Objet : WATERMAEL-BOITSFORT. Avenue des Bouleaux 27. Construire une trémie d'ascenseur et un hall d'accès dans la zone de recul. Demande de permis d'urbanisme.

Avis de la CRMS

Façade avant : sit.ex – projet initial – projet alternatif : la cheminée disparaît dans le projet initial, la baie de fenêtre droite disparaîtrait dans les deux versions – documents extraits du dossier de demande.

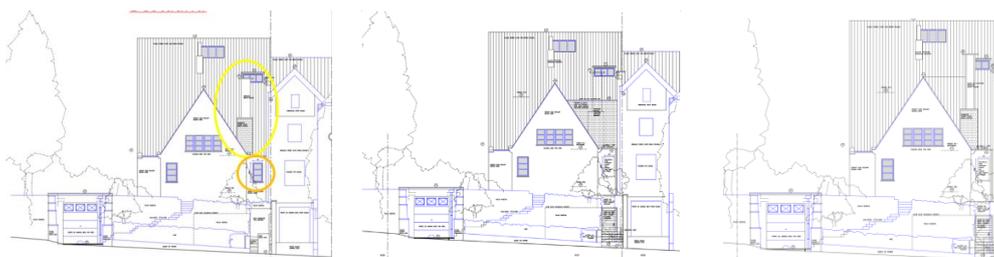
Dans le projet introduit initialement l'ascenseur monte du rez-de-chaussée au deuxième étage. Son installation nécessiterait plusieurs transformations tant à l'intérieur de la maison qu'en façade à rue (fermeture d'une baie de fenêtre en façade avant) et en toiture où elle implique une intervention lourde : la grande cheminée, située au croisement des deux volumes de toitures et très caractéristique de l'architecture de Pompe, disparaît au profit d'un nouveau volume abritant la trémie d'ascenseur.

Le projet initial aurait un impact néfaste sur la toiture en raison de la disparition de la grande cheminée et la modification de l'articulation des deux volumes de toiture. Ces interventions en toiture porteraient non seulement atteinte à la cohérence et la qualité de l'enveloppe extérieure de la maison mais également aux vues depuis et vers la double maison classée située à côté.

La Commission, qui est cependant sensible à la demande de la propriétaire pour améliorer l'accessibilité de sa maison, recommande dès lors de poursuivre la recherche et d'examiner d'autres options moins pénalisantes et entièrement réversibles. Elle encourage le demandeur et son auteur de projet à poursuivre l'étude et se tient à leur disposition et à celle de l'autorité délivrant le permis pour examiner d'autres pistes.

Plan du projet – 1^e étage (identique pour les deux versions) – vues intérieurs – extr. du dossier de demande

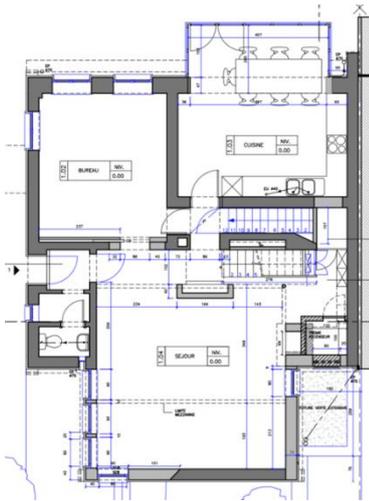
Lors de l'instruction du dossier, la CRMS a reçu des plans modificatifs proposant une solution alternative dans laquelle l'ascenseur desservirait uniquement le premier étage. Cette variante ne nécessite plus la suppression de la cheminée ni d'excroissance en toiture, mais elle impliquerait la fermeture de la petite baie du premier étage et des transformations à l'intérieur.

A l'intérieur, la réalisation de la trémie d'ascenseur impliquerait, dans le projet tout comme dans la solution alternative - qui a le mérite de ne pas impacter la toiture -, l'altération du dispositif existant marquant l'articulation entre les deux volumes de toitures : il s'agit d'un élément architectural raffiné et typique de l'architecture de Pompe. La modification de ce dispositif paraît irréversible et de ce fait difficilement admissible.
